柏崎刈羽原子力発電所 6号炉及び7号炉

敷地における地震波の増幅特性について

コメント回答

第246回審査会合におけるコメント一覧

解放基盤表面の設定

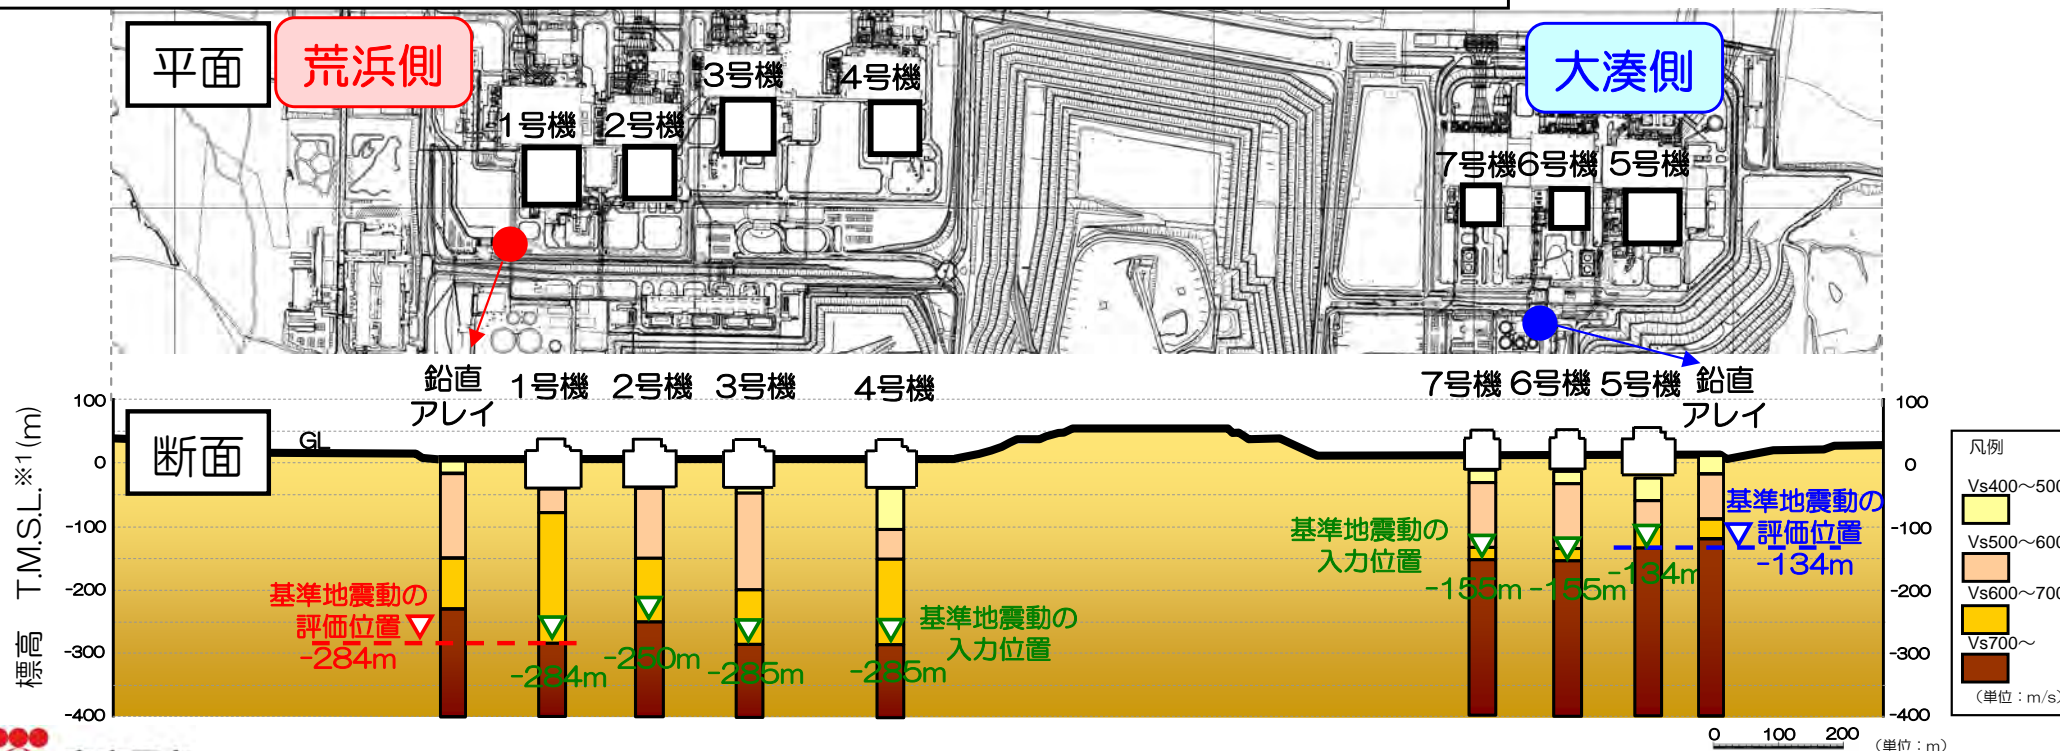
コメント
No.1

- ボーリング調査等の結果より、S波速度が700m/s以上の地層が概ね水平に分布していることを確認した上で、以下の通り解放基盤表面を設定。
- 地震動評価においては、解放基盤表面以深の地下構造による増幅特性を適切に反映するため、鉛直アレイ観測点付近の号機を代表して、荒浜側では1号機のT.M.S.L.-284m、大湊側では5号機のT.M.S.L.-134mとそれぞれ設定して基準地震動を策定（図中▽、▽）。
- 施設の耐震安全性評価においては、各地点の解放基盤以浅の地下構造による増幅特性を適切に反映するため、それぞれの施設直下で実施されたPS検層結果等を重視し、基準地震動を入力するにあたり、S波速度が700m/s以上となる深度に解放基盤表面を設定（図中▽）。
- なお、中越沖地震の各号機で推定された解放基盤表面の地震動は、荒浜側および大湊側それぞれで概ね等しいことを確認している（P.25を参照）。

反射法地震探査結果と地下構造モデルの整合性

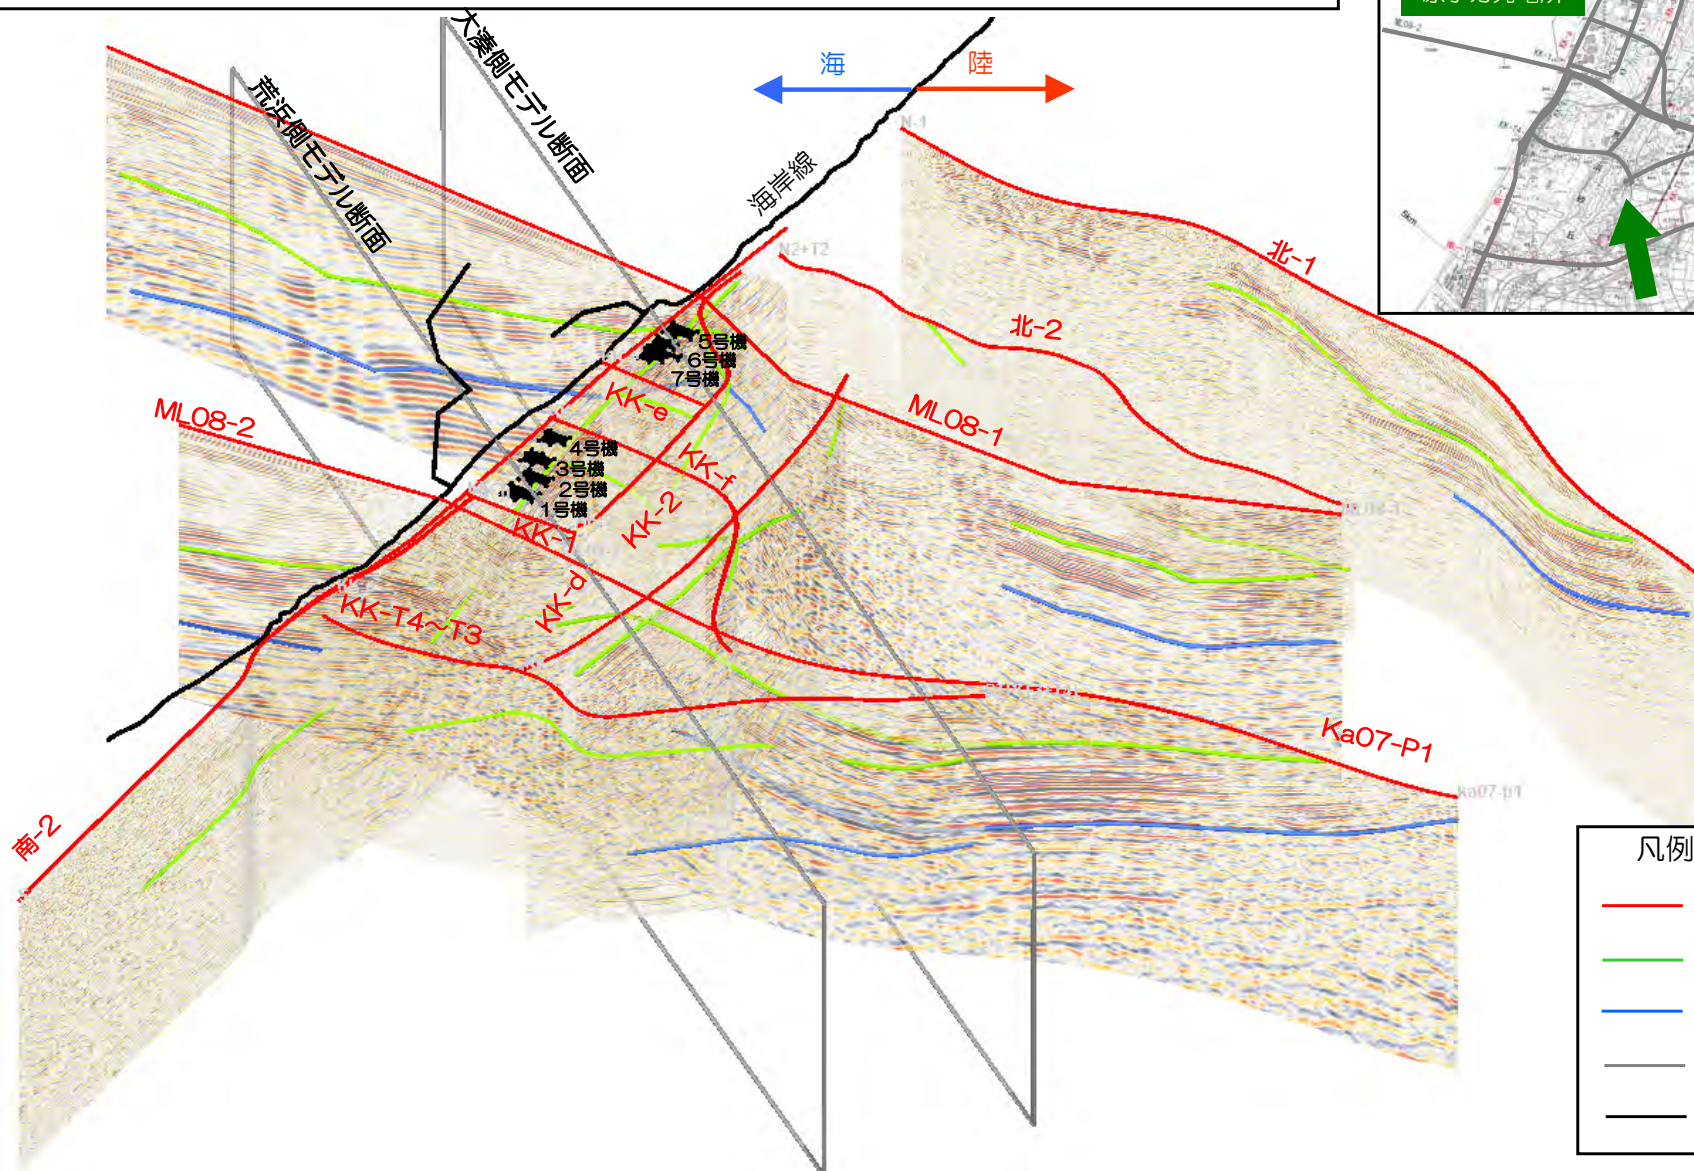
コメント
No.4

■2次元地下構造モデルの作成においては、敷地周辺で実施した反射法地震探査結果から各地層境界を読み取り、以下の通り3次元的に地下構造を分析し、地下構造モデルへ適切に反映している。
